forum for
natur og **f**riluftsliv
Møre og Romsdal

NVE –Konsesjonsavdelingen,
Postboks 5091 Majorstua,
Oslo 1. Dato: 20.03.2015

Fråsegn knytt til småkraftpakken for Rauma / Nesset.

Vi viser til dei 12 (11) søknadene om småkraftverk med tilhøyrande koplingsanlegg og kraftliner i Nesset/Rauma med høyringsfrist 20.03.2015. 9 (8) av desse søknadene ligg i Rauma kommune og 3 ligg i Nesset kommune.

Kart – søknader om kraftutbygging som ligg på vernegrensa

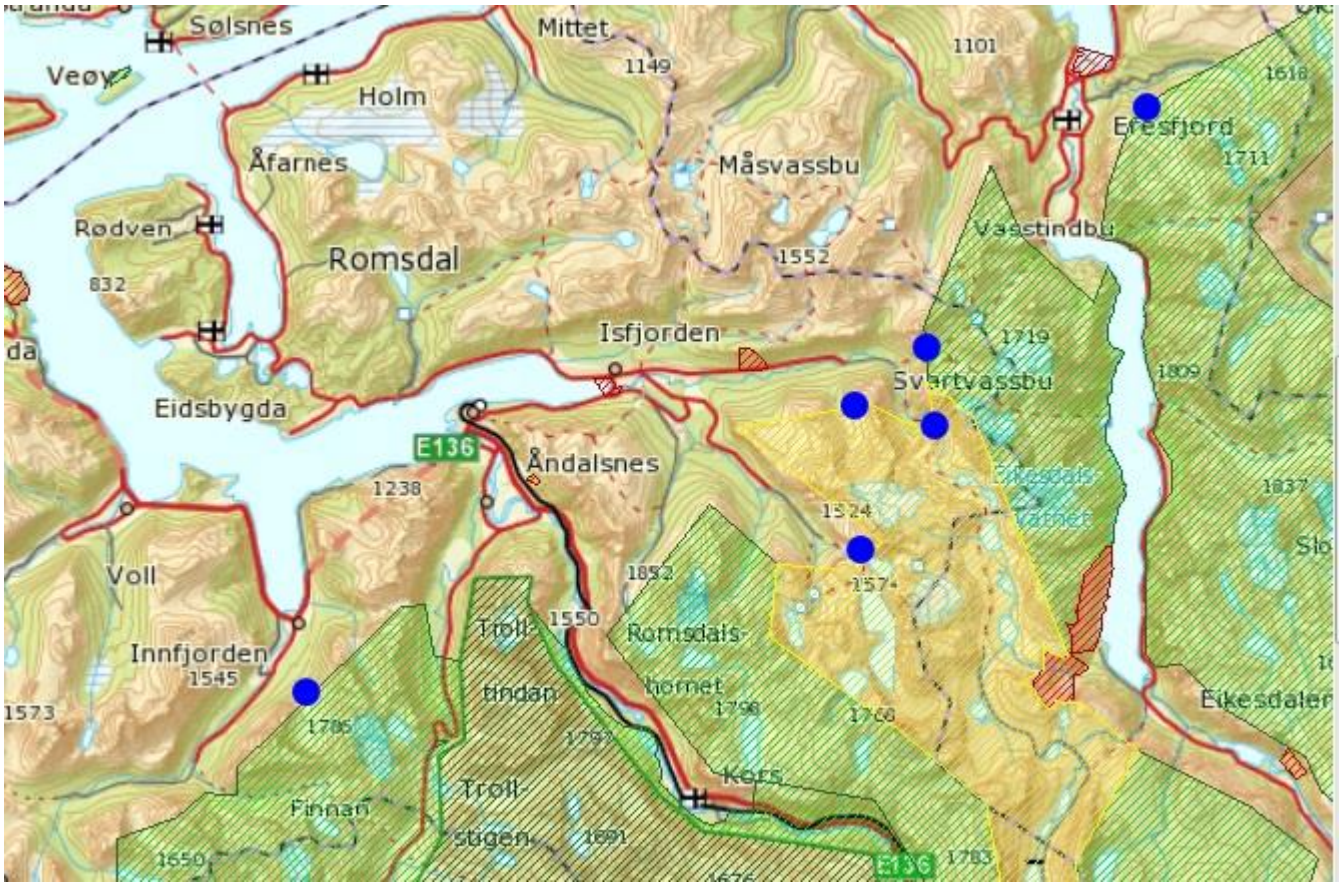
Når ein ser på søknadene i denne kraftpakka at det er 6 av søknadene der ein har inntaket til kraftverket rett på utsida av vernegrensa.

Ved sida av sjølve inntaka til kraftverk rett utanfor vernegrensa vil vegar, røyrtraseear og menneskelege inngrep kunne forstyrre rovvilt (spesielt rovfugl) og auke støyen i natuen. Det fins nok fleire tema også. Dette er tema som i denne regionale plana berre er utreia i villreinperspektiv, og følgeleg er heilt manglande på de andre tema. NVE vil difor måtte vurdere desse 6 søknadene som ligg på vernegrensa opp mot tankerekkene knytt til buffersone i den regionale plan for Dovrefjellområdet samt vurdere dei 6 søknadane opp mot § 49 i Naturmangfaldlova.

Kart over det viktigaste rutenettet til Molde og Romsdal Turistforening (http://www.mrtur.no)

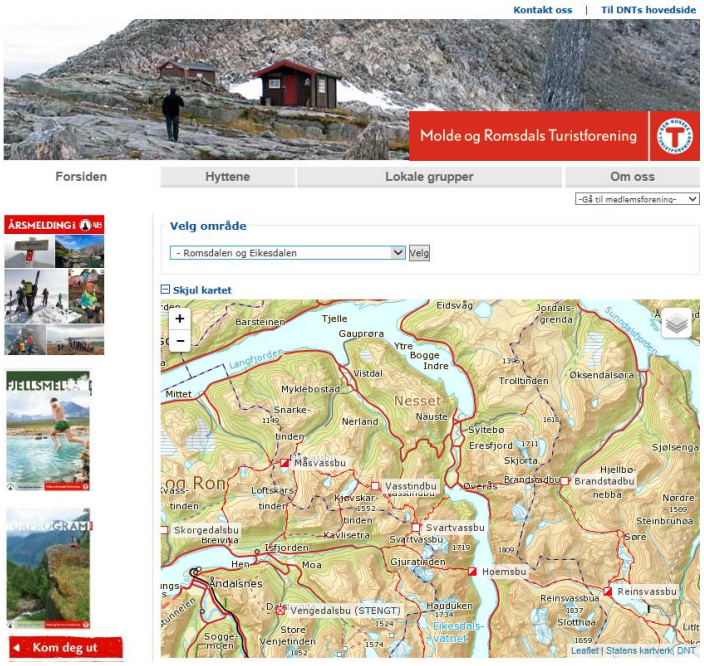
Det blir sagt i søknaden at; «det er en sti et lite stykke frå Rabbelva, men på grunn av det bratte terrenget er ikke elva særlig synlig fra stien». Ja, dette er vel å nedskrive verdien av Molde og Romsdal Turistforening (MRT) sitt rutenett nett her ved elva og elva som viktig naturelement i friluftslivet ! MRT har sitt viktigaste rutenett nett her ved Rabbelva frå Rabben i Grøvdalen opp langs Rabbelva opp til Hoemskaret og ned til Hoemsbu over Eikesdalsvatnet og opp til Reinsvassbu og så inn i Sunndalsfjella/Dovrefjell, alternativt meir nord på Romsdalshalvøya om Svartvassbu, Vasstindbu, Måsvassbu og Skorgedalsbu (sjå http://www.mrtur.no/).

Rabbelva, med nedstigning frå Svartvassbu, og Loftdalselva står heilt sentralt i det som fleire meiner er ein av landets finaste turar. Med start frå Måsvassbu, over Vasstindbu, Svartvassbu, ned til Stølen, og opp til Fallebu og innover mot Mardalsbotn og Mardalsfossen. Me finn at turområdet her er viktig i dag og har også eit potensiale til at den kan utvikle seg til å bli meir brukt i framtida. savner en bedre beskrivelse i uttalelsen om hvor viktig denne stien og området er/kan bli. MRT kan godt tenkje seg at dei som forening samlar kreftene og markedsfører stien Skorgedalsbu - Måsvassbu - Vasstindbu - Svartvassbu (og ned langs Rabbelva), og vidare til Isfjorden, opp Loftdalselva, eller over til Hoemsbu på både eit nasjonalt og internasjonalt nivå. Kva andre områder har så god nærheit til både fjordlandskapet og sjøen, og det alpine landskapet med Gjuratinden, Vasstindane, Kyrkjetaket, Klauva m.fleir ruvande over stien? Samtidig som hyttetilgongen er god?

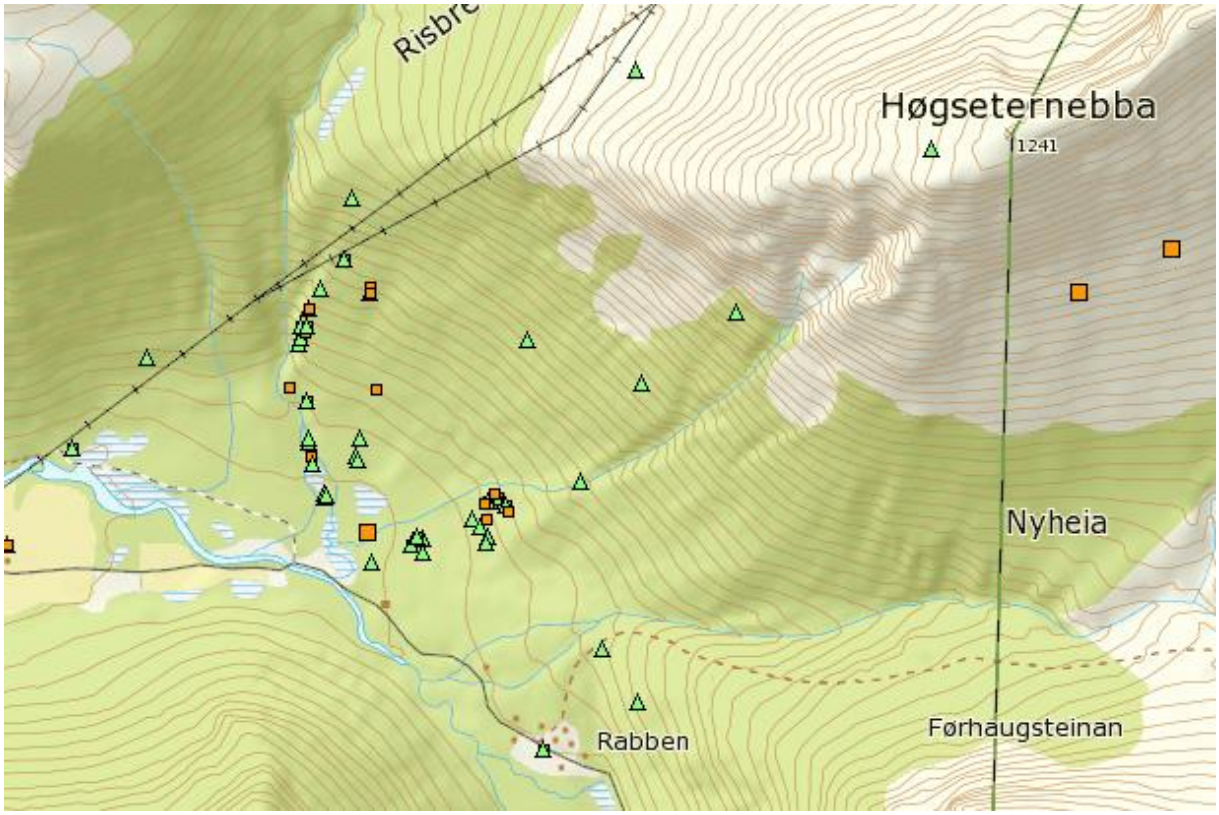
Vi har gått lia der røyr og veg er planlagd ved Rabbelva. Her er det meir alm enn det står om i søknaden. Denne alma har også følgjeartar, som narrepiggsopp. Kartleggingsrapporten for Rabbelva er rett og slett mangelfull. Veg vil bli eit svært kraftig inngrep i denne lia som stadvis er så bratt at ein må halde seg fast, og ein vil ha inngrepet midt i fleisen når ein kjem stien sørafrå.

Ut frå samla belastning, landskapsomsyn, biologisk mangfald, konflikt med turbruk og inngrep i uberørt natur rår vi til at Rabbelva kraftverk ikkje får konsesjon.
